Onderwerp Vaststellen bestemmingsplan en beeldkwaliteitsplan De Koepel	
Nummer	2019/945847
Portefeuillehouder	Roduner, F.J.
Programma/beleidsveld	4.1 Duurzame stedelijke ontwikkeling
Afdeling	OMB
Auteur	Glas, K.W.
Telefoonnummer	023-5113544
Email	kglas@haarlem.nl
Kernboodschap	De herontwikkeling van De Koepel voorziet in de transformatie van de voormalige gevangenis tot een aantrekkelijke verblijfsplek met een University College en campus, circa 100 sociale huur- en 250 studentenwoningen, een ondergrondse parkeergarage, een groen ingerichte openbaar toegankelijke ruimte en diverse publieksgerichte voorzieningen, waaronder een hotel, restaurant, bioscoopzalen, buurtwinkel en een fietsenmaker met bewaakte stalling. Het stedenbouwkundig plan is vertaald in een ontwerpbestemmingsplan dat samen met het beeldkwaliteitsplan, de omgevingsvergunning voor het koepelgebouw en het ontwerpbesluit hogere waarden voor de geluidsbelasting ter inzage heeft gelegen. Het bestemmingsplan en het beeldkwaliteitsplan zijn nu gereed voor vaststelling door de raad. Na vaststelling van het bestemmingsplan beslist BenW over het verlenen van de omgevingsvergunning voor het koepelgebouw. Het vaststellen van ee

f6.1 Posities alwaar de voorkeursgrenswaarde wordt overschreden

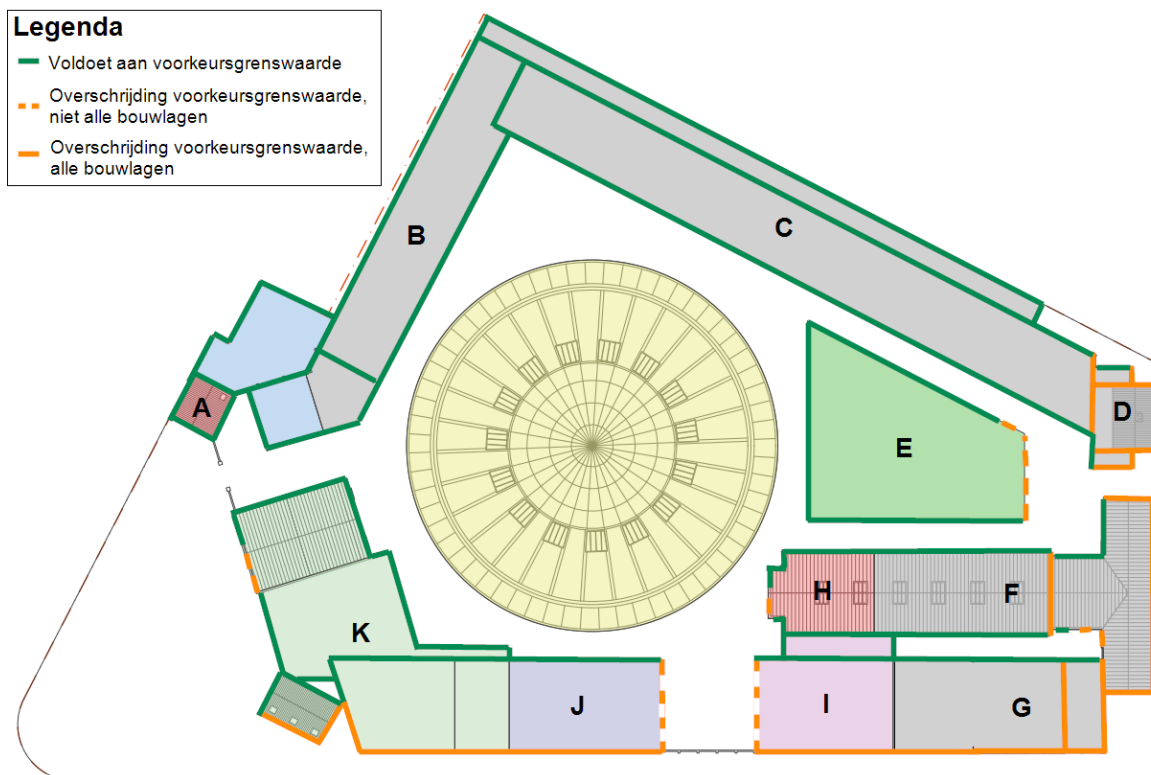
- Ten gevolge van wegverkeer over de Gedempte Oostersingelgracht ter plaatse van de gevels van de beoogde ontwikkeling geluidbelastingen tot ten hoogste 59 dB.
- Ten gevolge van railverkeer ter plaatse van de gevels van de beoogde ontwikkeling geluidbelastingen tot ten hoogste 56 dB.
- Ten gevolge van industrielawaai ter plaatse van de gevels van de beoogde woningen tot ten hoogste 55 dB (A).
